**Avis délibéré en date du 9 janvier 2020  
de la Mission régionale d'autorité environnementale d'Île-de-France  
sur le projet d'aménagement du lot B1 de la zone d'aménagement concertée  
(ZAC) de la Haute Maison situé à Champs-sur-Marne (Seine-et-Marne)**

**Synthèse de l'avis**

Le présent avis porte sur le projet d'aménagement du lot B1 de la zone d'aménagement concerté (ZAC) de la Haute Maison situé à Champs-sur-Marne, présenté dans le cadre des demandes de permis de construire des îlots B1a et B1b.

Illustration 5: Plan masse du projet - Source : étude d'impact, page 460 – annotations DRIEE

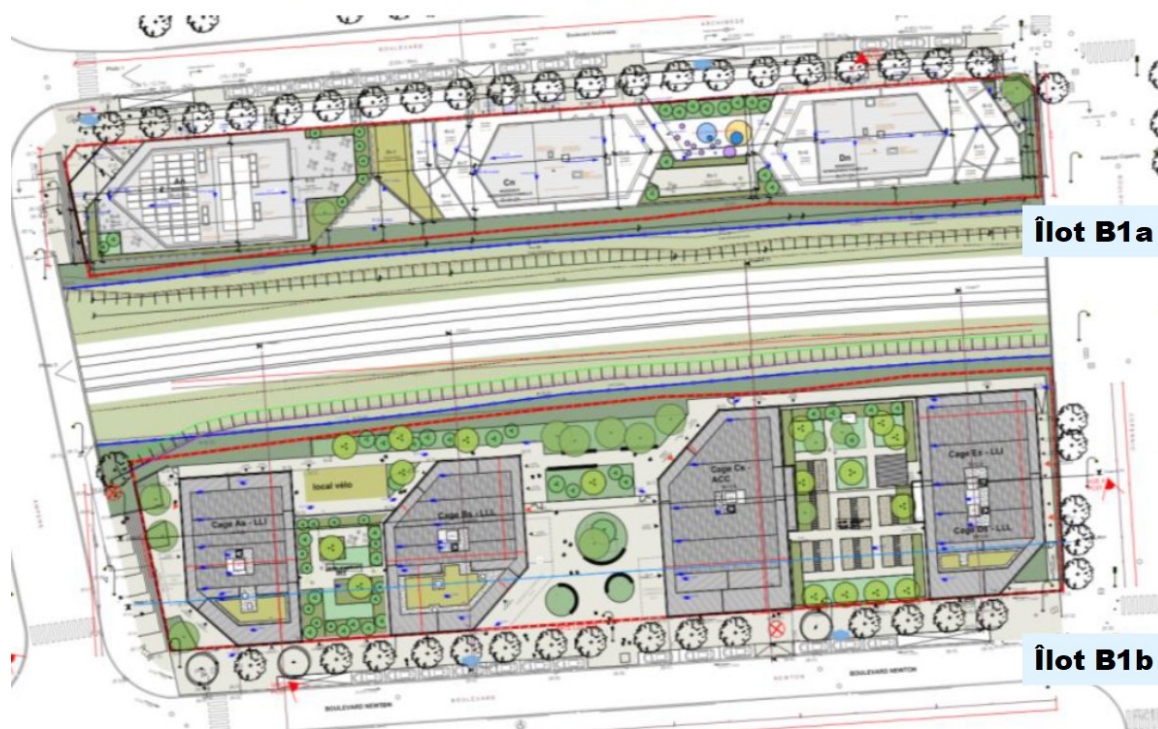
Le projet est ainsi situé à proximité immédiate des voies, sans que l'étude d'impact ne précise la distance séparant le chemin de fer des bâtiments projetés, ni la manière dont le du projet respecte les règles de servitudes relatives aux voies ferrées (qui sont simplement rappelées en page 275). Il est nécessaire que l'étude d'impact explicite si le projet se limite à respecter les distances minimales imposées par les règles de servitude (construction à deux mètres de la limite légale du chemin de fer) ou s'il prévoit un recul plus important.

**La MRAe recommande de préciser la distance séparant le projet des voies du RER.**

Illustration 8: Niveaux sonores moyens (Lden) sur une journée complète - bruit des infrastructures ferroviaires - Source : étude d'impact, page 265.

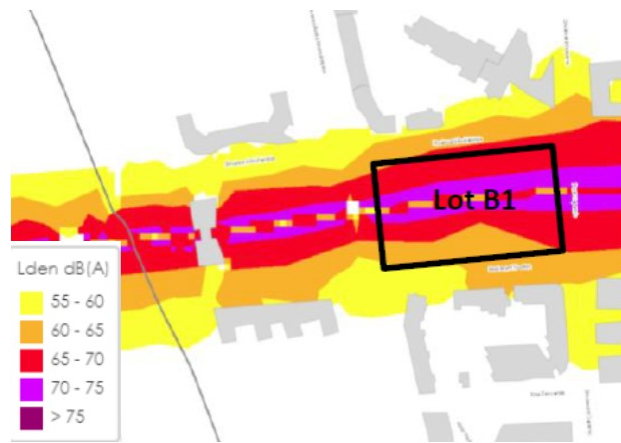
S'agissant du bruit extérieur, le niveau sonore du site est caractérisé dans l'étude d'impact à partir des données modélisées par Bruitparif<sup>9</sup>, dont les indicateurs ( $L_{den}$  et  $L_n$ ) correspondent à une moyenne des niveaux de bruit perçus, pondérés en fonction du moment de la journée, par type de transport. Les cartographies confirment une exposition à des niveaux sonores très élevés liés à la voie ferrée, dépassant les 70 dB(A) en journée. Pour la MRAe, afin de mieux appréhender la réalité de l'ensemble des contraintes du site, le corps de l'étude d'impact doit être complétée pour présenter par une carte du cumul des bruits générés par l'ensemble des infrastructures de transport, et les mesures des niveaux sonores extérieurs réalisés *in situ* (d'autant plus que ces mesures ont été réalisées dans le cadre des diagnostics vibro-acoustiques précités).

S'agissant du bruit intérieur, les modélisations réalisées dans le cadre des diagnostics confirment la nécessité d'un affaiblissement acoustique des façades, afin de respecter les niveaux sonores réglementaires, soit un niveau de bruit résiduel moyen en intérieur, inférieur à 35 dB(A) en journée et à 30 dB(A) la nuit, et un niveau sonore événementiel (correspondant au passage d'un train) inférieur à 45 dB(A)<sup>10</sup>.
